Impianto di produzione di energia elettrica da fonte eolica "Monte Rosso" con potenza di immissione in rete pari a 92.4 MW e relative opere connesse da realizzarsi nei comuni di Putifigari ed Ittiri (SS)

Controdeduzioni RWE

F0529FR01A

Il presente documento si prefigge di controdedurre alle osservazioni della RWE Renewables Italia S.r.l., riferite al progetto del Parco Eolico (PE) denominato "Monte Rosso", proposto dalla società wpd Monte Rosso S.r.l.

Figura 1: estratto dell'ALLEGATO 4 - osservazioni RWE

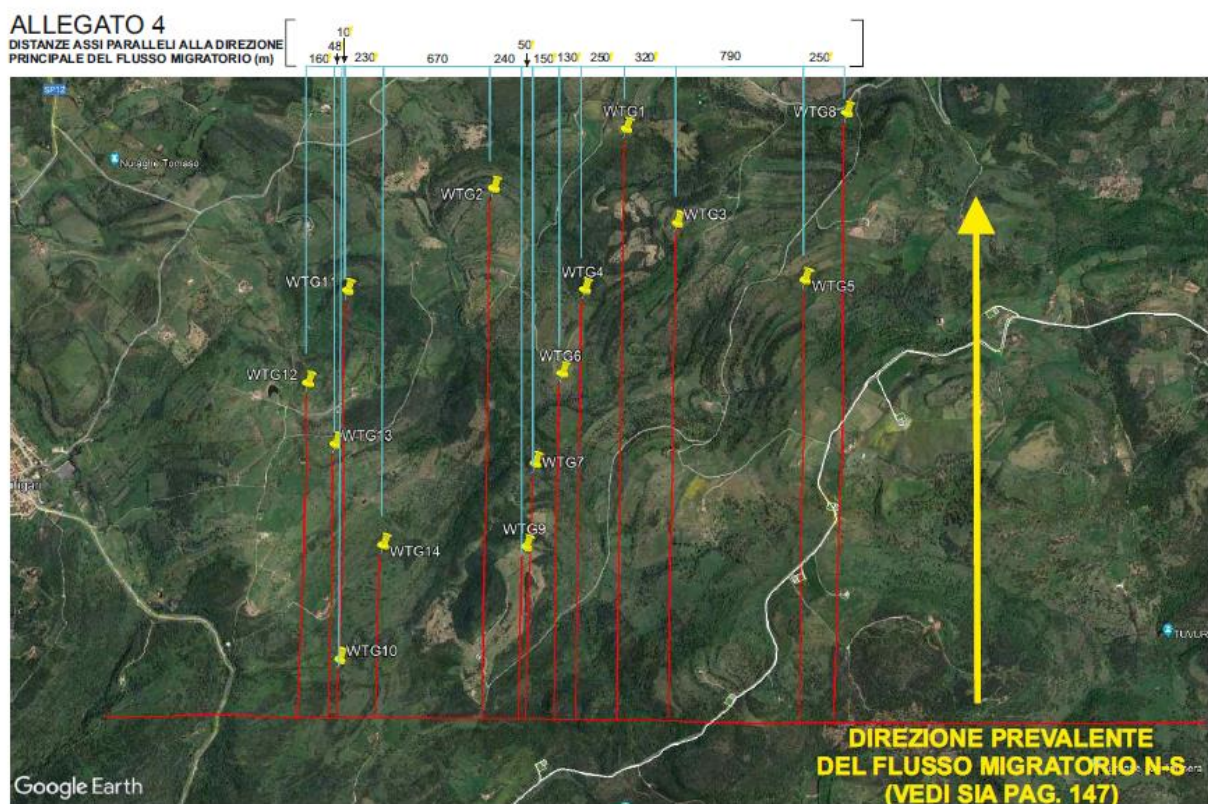
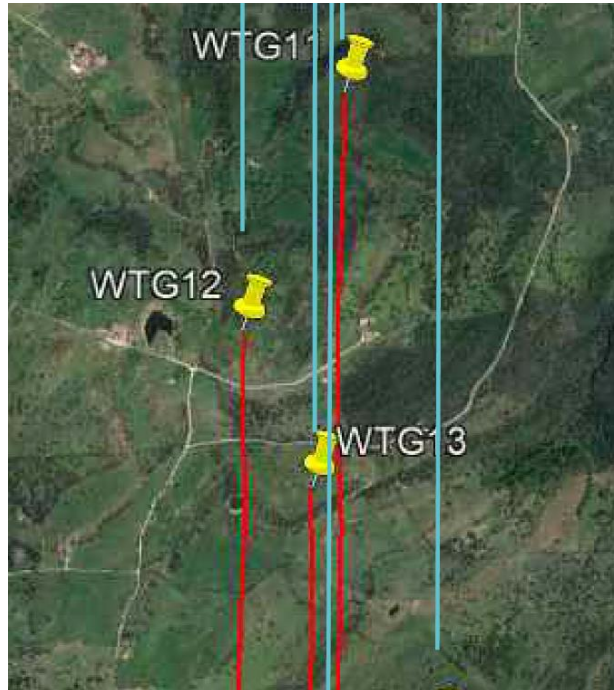
- Il calcolo degli spazi fruibili non è coerente con la formula citata;
- L'ALLEGATO 4, che purtroppo si è costretti a mostrare in questa sede, sottolinea la superficialità con cui sono state redatte le osservazioni. Si evince infatti una discutibile conoscenza dei principi base della geometria, come il parallelismo di due segmenti o la loro ortogonalità. L'ingrandimento che si propone ha il solo scopo di mettere in evidenza come le saccenti osservazioni prodotte siano basate su misurazioni effettuate su base Google Earth, strumento notoriamente non adatto a condurre valutazioni metriche. Meglio sarebbe stato utilizzare Sistemi Informativi Geografici dedicati, evitando in questo modo i grossolani errori nell'applicazione dei concetti basilari della geometria euclidea che nostro malgrado siamo stati costretti a rimarcare in questa sede.

- Si riporta uno screen della formula **errata** utilizzata per effettuare i calcoli; dalla stessa si evince **l'inesatto utilizzo delle parentesi**.

$$SFL=DT-D+(D*0.7)$$

Che in realtà dovrebbe essere: $SFL = DT - D*(1+0.7)$

Infatti, oltre a essere scorretta la formula in sé, la stessa non è pertinente, perché più che rispetto ai potenziali impatti sull'avifauna, trova riscontro in altri campi di applicazione come

Figura 3 – rappresentazione aree incendiate come da Osservazioni RWE (in verde quelle ormai non pertinenti del 2006)

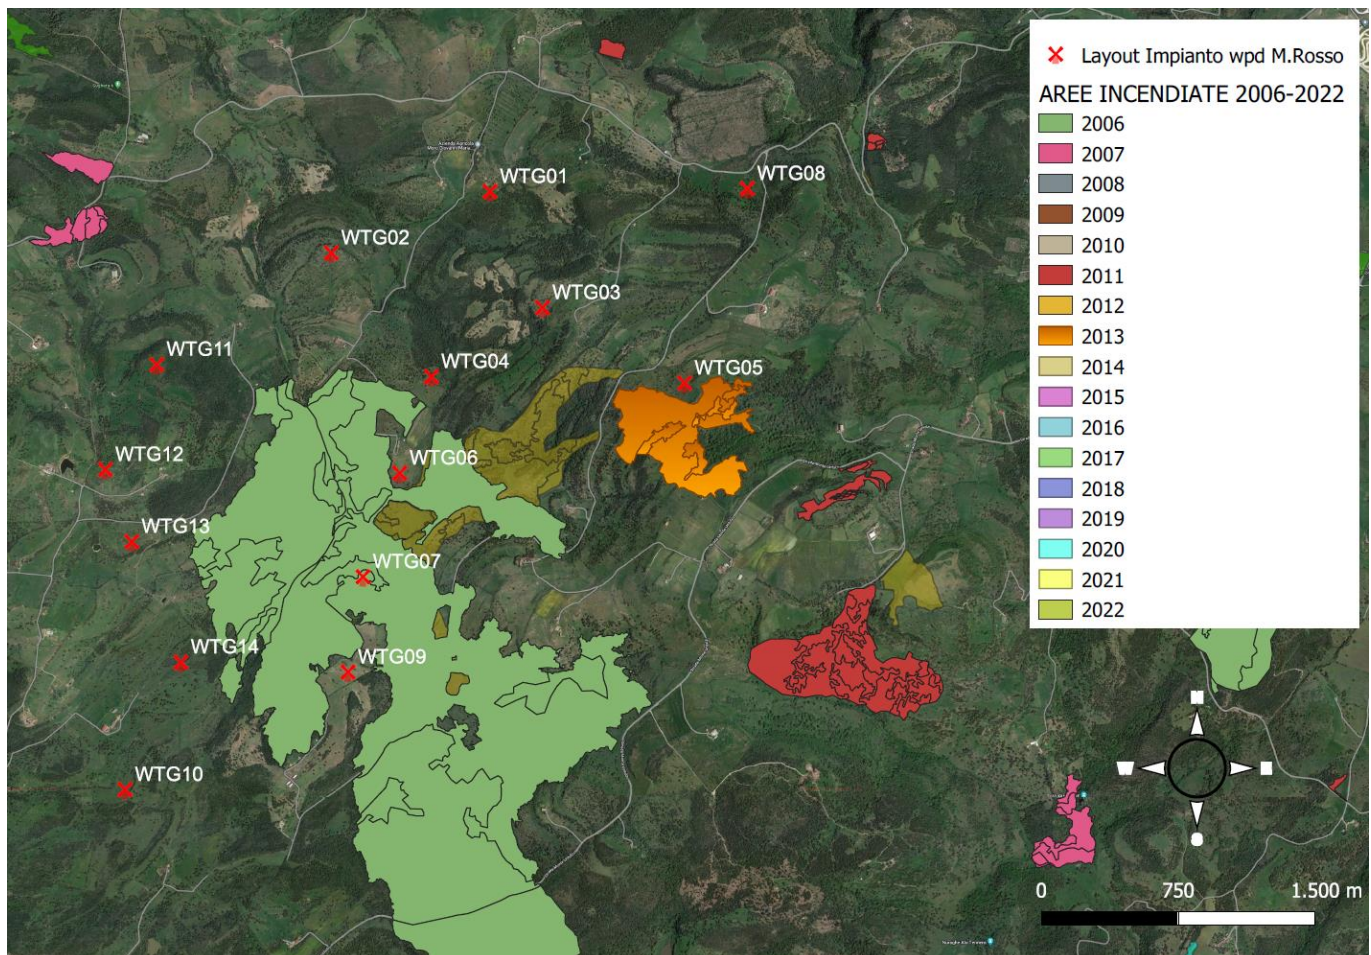
In merito a quanto osservato sulla possibile non idoneità della posizione della WTG07, poiché collocata su un'area percorsa dal fuoco, si sottolinea come **quest'ultima faccia parte del censimento del 2006 (Vedi Figura 3)**. Il progetto presentato da wpd Monte Rosso è relativo all'anno 2023; dunque, si attesta in un orizzonte temporale largamente più esteso rispetto ai 15 anni necessari affinché possa esserci un cambio di destinazione d'uso.

In base a quanto descritto è evidente un **grossolano errore nella redazione dell'osservazione** o comunque una **scarsa conoscenza** dell'articolo 10 della legge quadro sugli incendi boschivi n.353 del 2000 che testualmente indica: "Le zone boscate ed i pascoli i cui soprassuoli siano stati percorsi dal fuoco non possono avere una destinazione diversa da quella preesistente all'incendio per almeno quindici anni."

Figura 4: immagine estratta dal progetto PE Alas-RWE

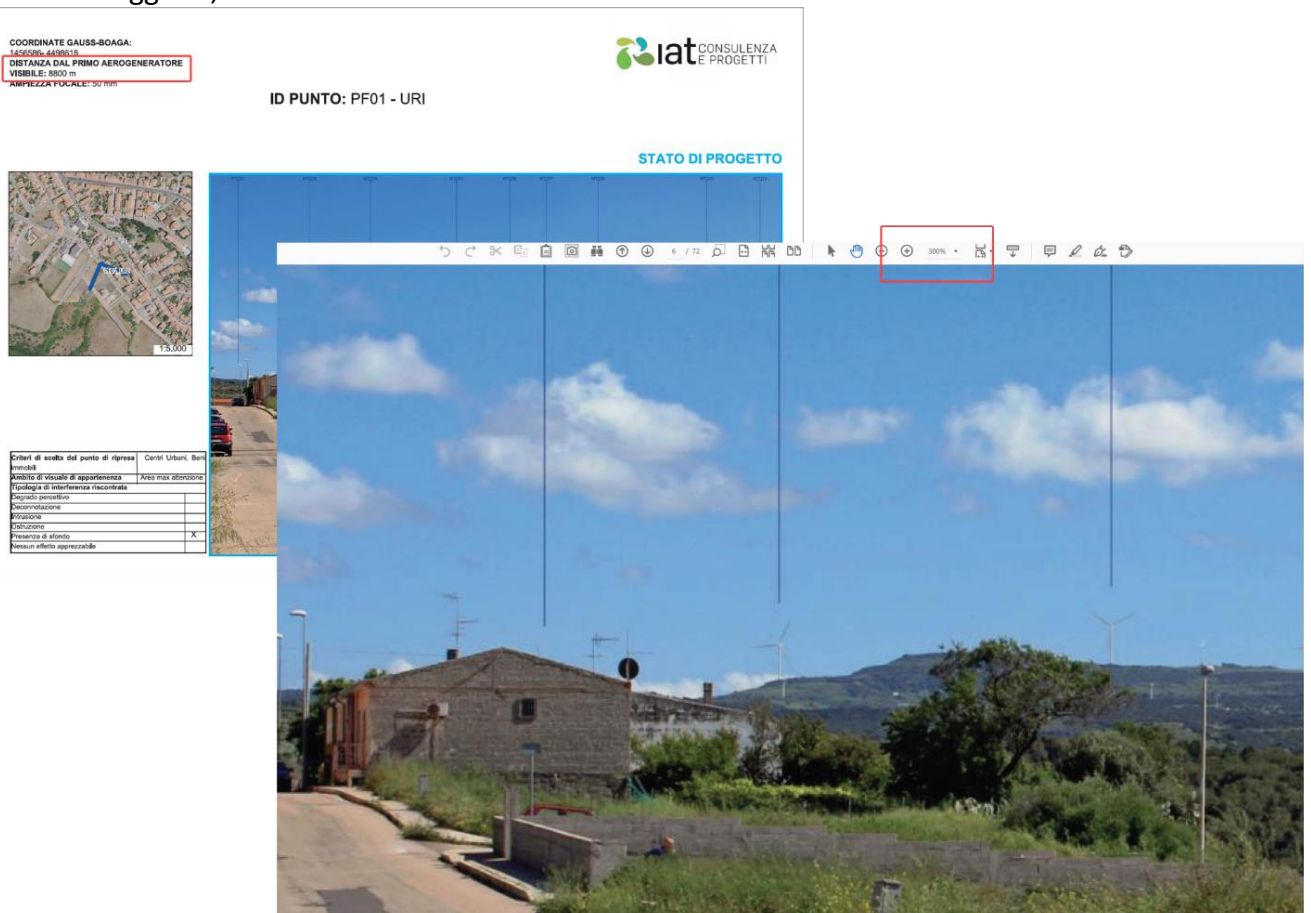
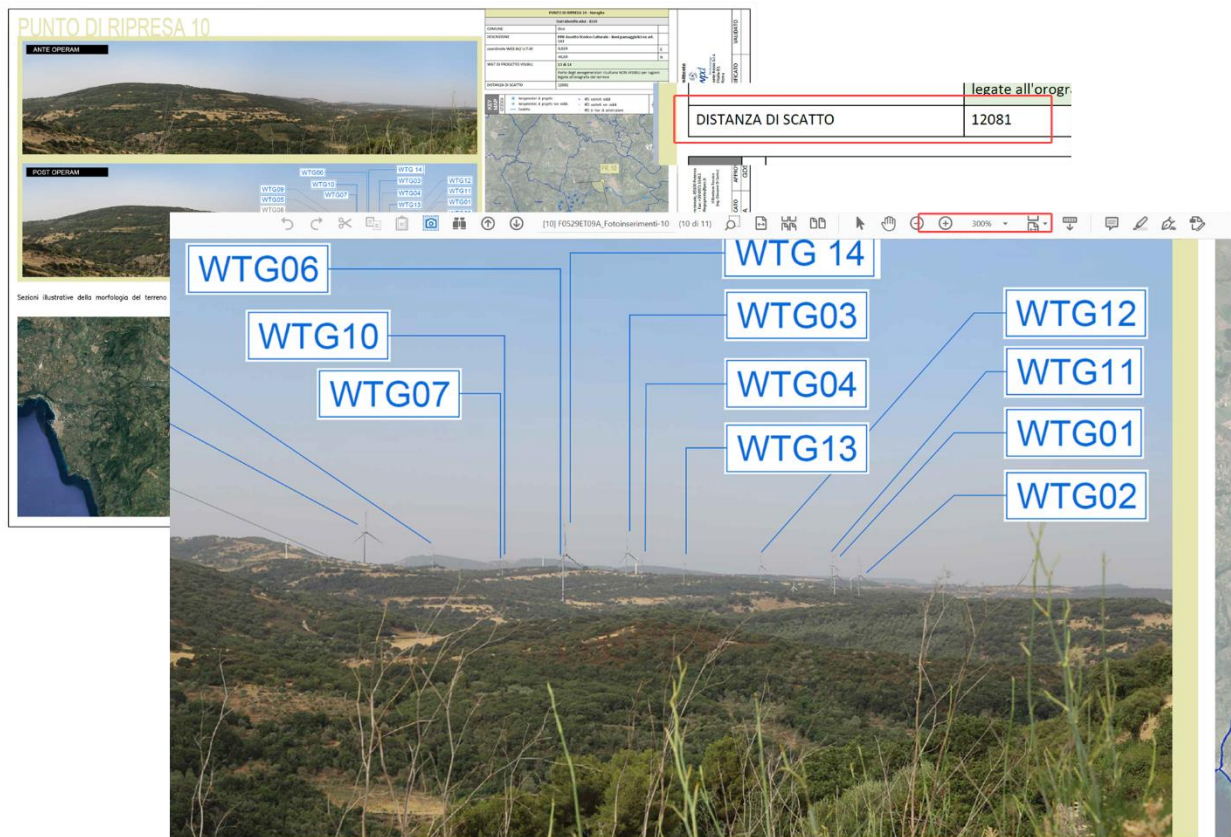
Con riferimento alla seguente frase: "I foto inserimenti sono di qualità pessima e poco rispondenti alla realtà post operam.", per quanto riguarda la **qualità dell'immagine**, si sottolinea come la stessa sia dettata dalla richiesta di invio di file da parte del Ministero di dimensione complessiva inferiore a 30 megabyte, una peculiarità riguardo la quale anche la società RWE dovrebbe esserne ben edotta.

Facendo un raffronto con un'immagine estrapolata da uno degli elaborati del progetto PE Alas (vedi Figura 4), ad un ingrandimento del 300% e ad una distanza di scatto dal primo aerogeneratore di 8.800m, la qualità dell'immagine risulta addirittura inferiore se messa a confronto con un'immagine estrapolata

dall'elaborato presentato nel PE Monte Rosso, allo stesso ingrandimento del 300% e ad una distanza di scatto anche maggiore, di circa 12.000m.

Figura 6: Modellazione 3D dell'aerogeneratore

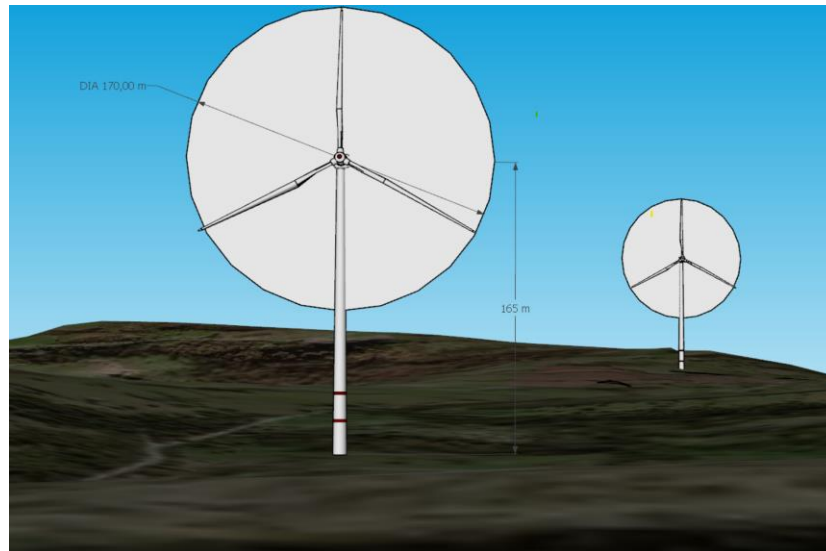
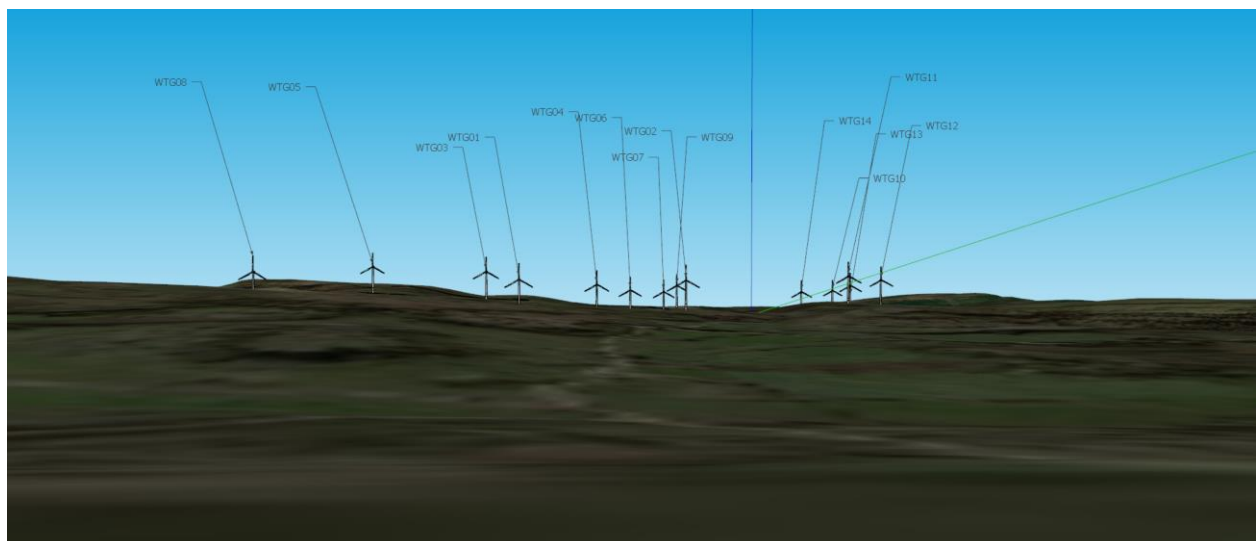
Per quanto riguarda la poca rispondenza con la realtà, in seguito viene riportata, a titolo di esempio, la tipologia di lavoro svolto per la realizzazione dell'immagine proposta per il punto di ripresa n.1:

Pertanto, il giudizio espresso risulta del tutto **pretestuoso**.

Figura 11: In giallo i punti proposti da RWE, in rosso i punti da wpd Monte Rosso

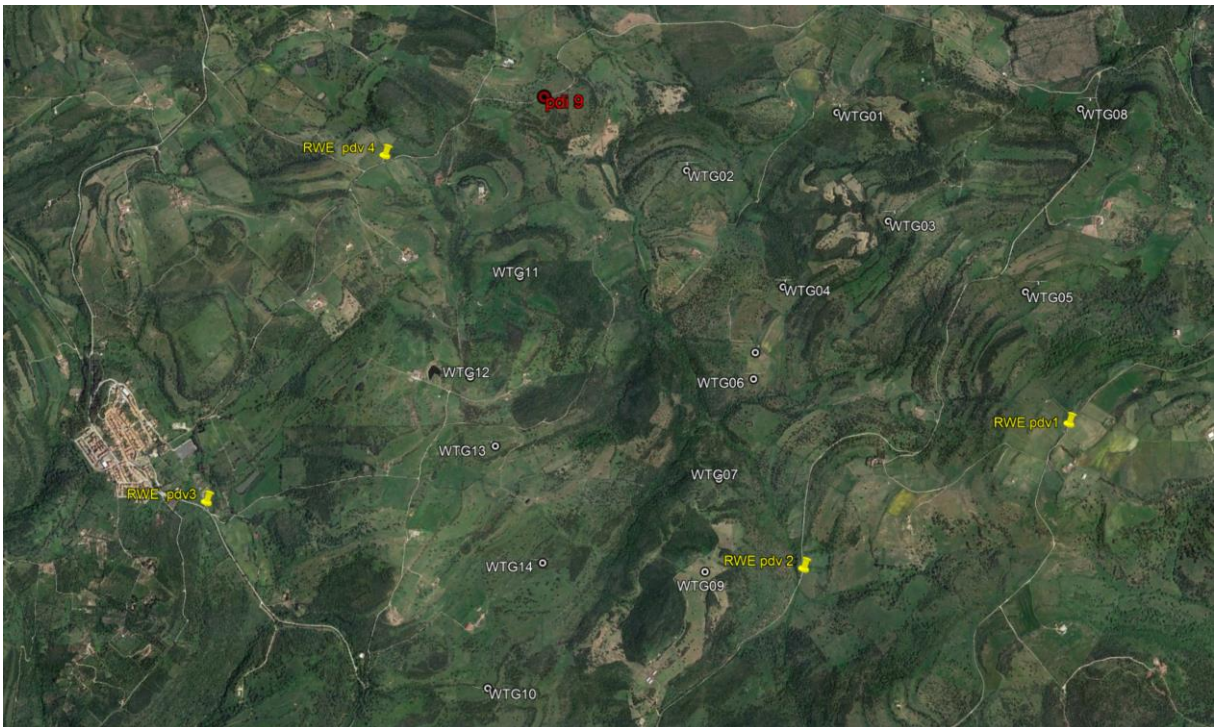
Con riferimento alla seguente frase: *“Ci siamo permessi di rifarli dagli **stessi punti** di vista e gli impatti visivi, vista l’elevata dimensione degli aerogeneratori, sono del tutto diversi da quelli rappresentati dal proponente”*, si fa notare che i punti scelti per riproporre le foto simulazioni, **in 6 casi su 8 NON risultano** corrispondere a quelli del progetto.

Figura 13: Stralcio tavola di progetto

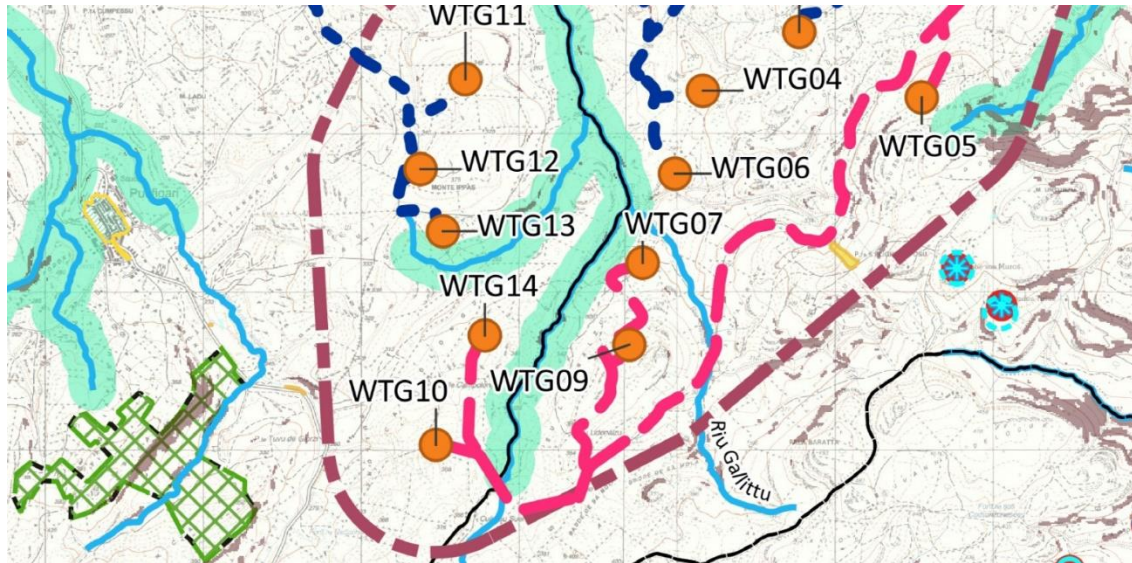
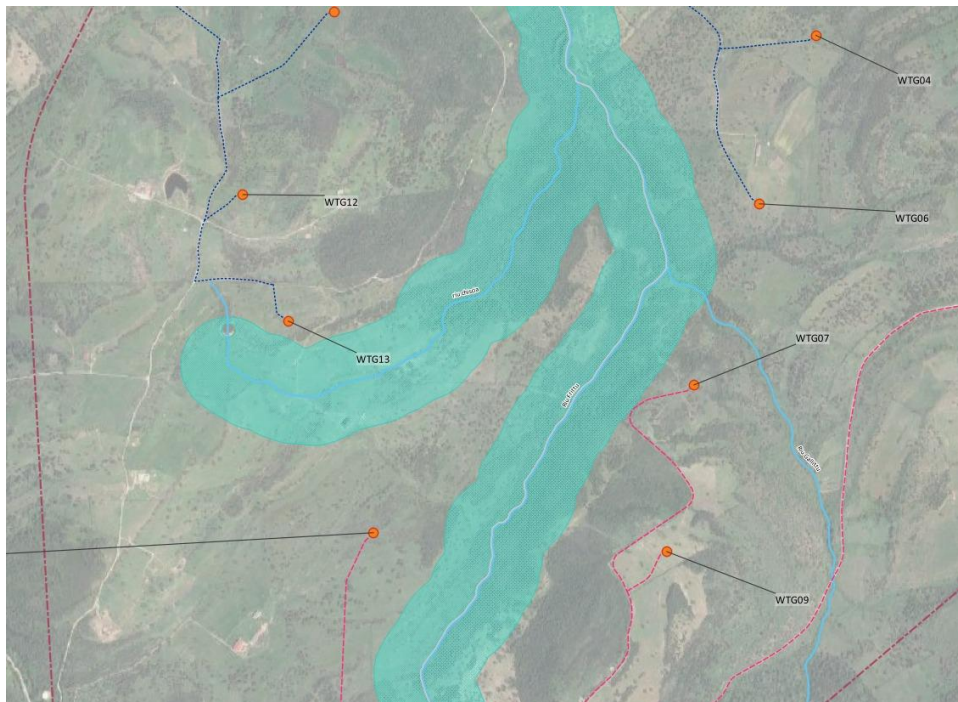
- **Inquadramento su Piano Paesaggistico Regionale:** a testimonianza **dell'erroneità di quanto osservato** dalla società RWE si allega:
 - stralcio della tavola di progetto;
 - stralcio dell'elaborato di progetto.

È chiaro ed evidente che la visualizzazione grafica di un qualsiasi layout di progetto (per facilità di lettura) deve essere strettamente correlata ad un simbolo che lo identifichi, nel caso di specie si ha un cerchio arancione. La scala di quanto prodotto è dettata dall'estensione del layout, eventuali ingrandimenti si effettuano in corrispondenza di situazioni di criticità che nel caso di specie risultano assenti. Le immagini seguenti dimostrano ancora una volta **l'erroneità delle osservazioni pervenute**.

Figura 15: Stralcio dell'elaborato

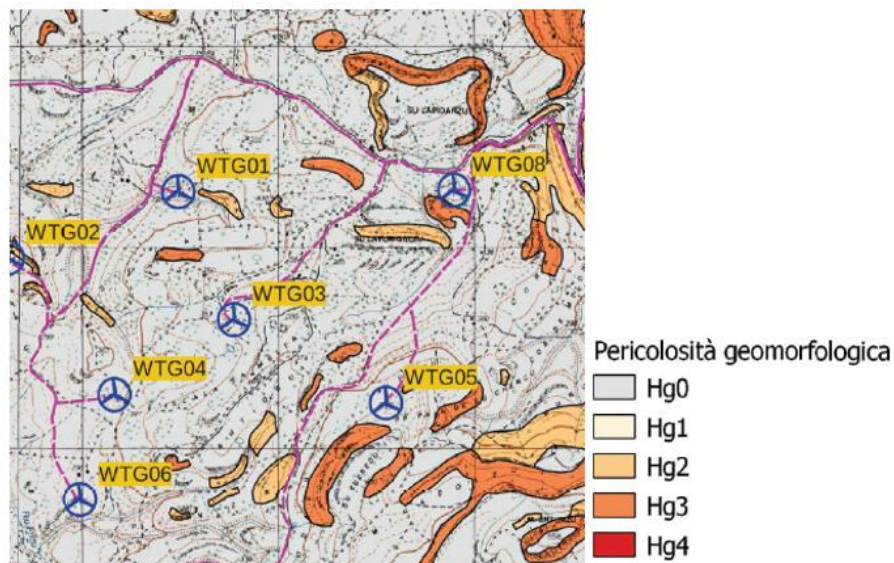
Inoltre, dall'immagine seguente, estratta dall'elaborato oggetto di osservazione, risulta chiaro che la WTG03 è ben lontana da aree a pericolosità Hg3 (450 metri circa), ennesima dimostrazione di una **grossolana stesura delle osservazioni**.
